Modulo per la presentazione delle osservazioni per i piani/programmi/progetti sottoposti a procedimenti di valutazione ambientale di competenza statale

procedimento di valutazione dell'impatto ambientale del "Progetto di realizzazione di una nuova unità a ciclo combinato nella Centrale Termoelettrica Vado Ligure" presentato da Tirreno Power S.p.A

Osservazioni su: Progetto di realizzazione di una nuova unità a ciclo combinato nella Centrale Termoelettrica Vado Ligure (VL7)

Figura 4.7.1.3a Scenario Attuale Autorizzato - 90,4° percentile delle concentrazioni medie giornaliere di particolato secondario

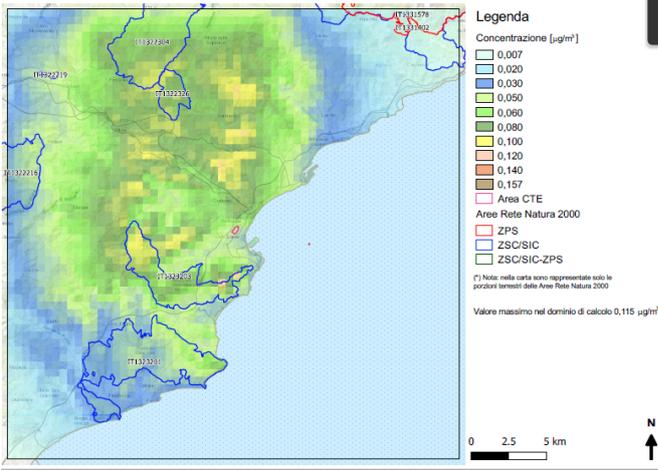
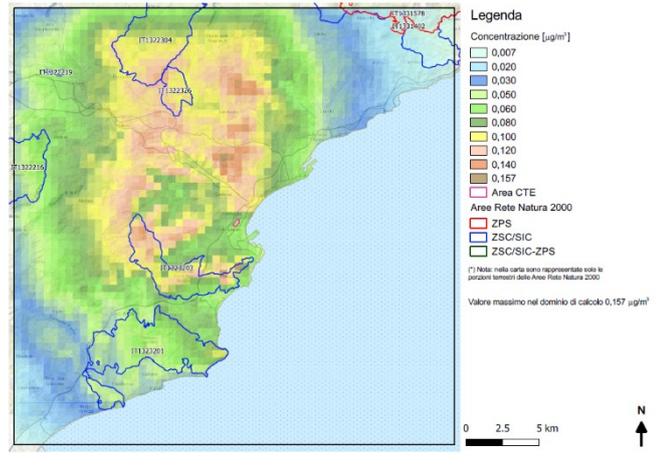
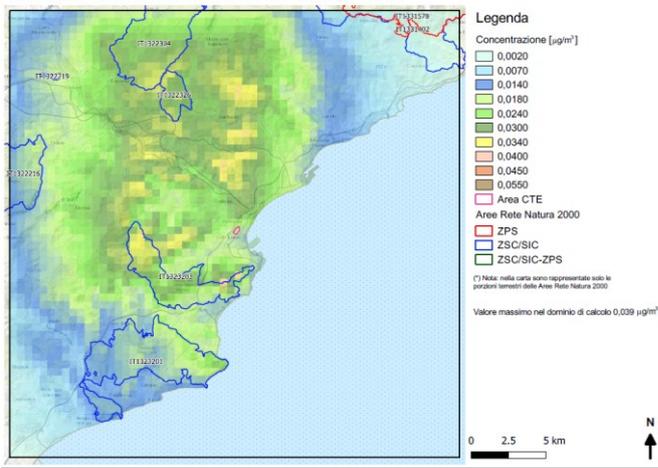
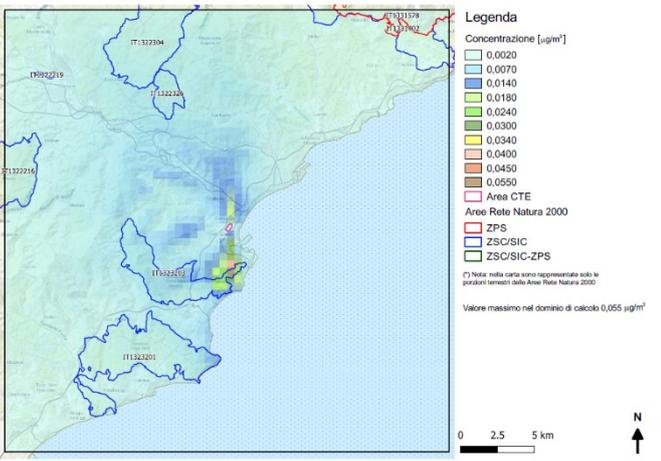
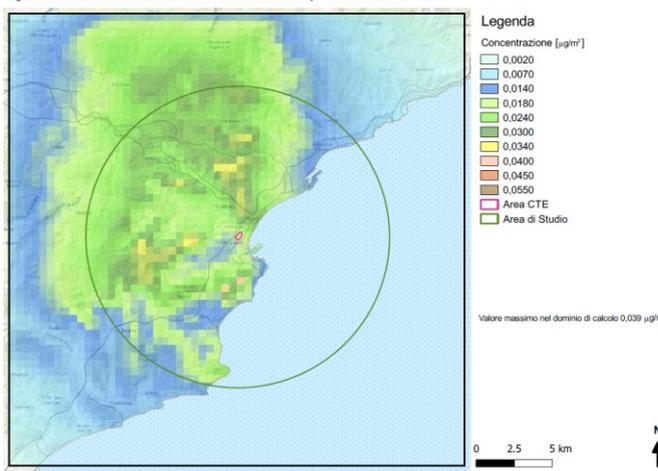
Una seconda criticità emerge nel confronto dei risultati in termini di mappe di concentrazione al suolo di particolato secondario fra lo scenario attuale e quello futuro.

ci si sarebbe atteso che lo scenario futuro presentasse una modifica in qualche misura peggiorativa, come in effetti si osserva confrontando le mappe, presentate nella documentazione, di concentrazione al suolo per il biossido di azoto.

Rintracciando invece in TP-All.A-SIA (2020) i risultati in termini di concentrazioni al suolo di particolato secondario, si registrano risultati differenti e discordanti.

Il confronto fra i risultati nello scenario attuale (qui, a sinistra) e futuro (a destra) mostra l'atteso peggioramento in termini di 90.4° percentile (riga in alto), ma un sorprendente miglioramento (a parte per il valore massimo) su quasi tutto il dominio per il valore medio annuo (riga al centro).

Non risolve il problema l'accesso al documento TP-VIS-SIA (2020), che richiama il lavoro presentato in TP-All.1-SIA (2020), ma presenta nel caso dello scenario attuale un'immagine (qui

in basso a sinistra) simile ma non identica per le medie annue e nessuna immagine per lo scenario futuro.

Tali presentazioni sono confondenti e indice di qualche incongruenza almeno in fase di formattazione e presentazione dei risultati.

- **I risultati presentati, almeno relativamente al particolato secondario, sono contraddittori** rispetto alle mappe risultanti nei due scenari (corrente e futuro).
